**BRUXELLES URBANISME ET PATRIMOINE
DIRECTION DES MONUMENTS ET DES
SITES**

**Objet : FOREST. Avenue Victor Rousseau, 63 à 75 – anciennes écuries du parc Duden.
Restauration des façades et des toitures ; réaménagement des abords.**

Avis conforme

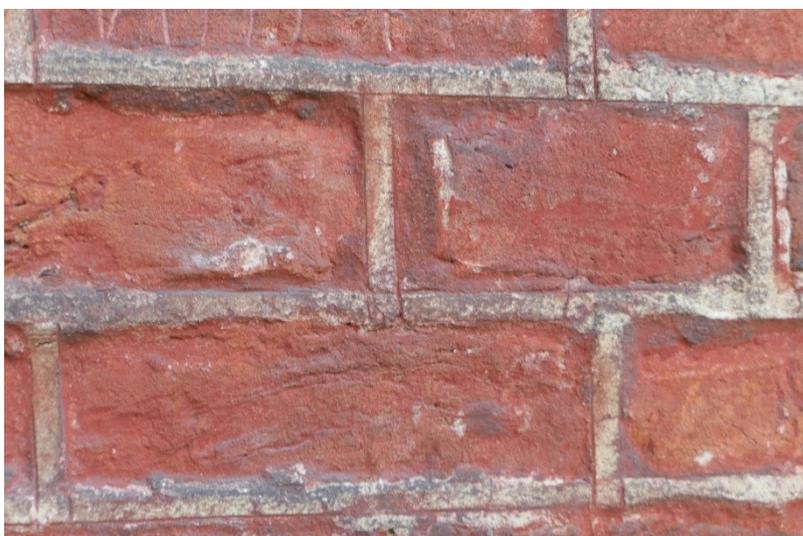
Les façades avant (Nord) et latérale (Est) tournées vers la Villa Mosselman sont en briques rouges scandées de bandeaux de briques noires et de bandeaux en pierre blanche ; les façades arrière (Sud) et latérale (Ouest) sont plus modestes.
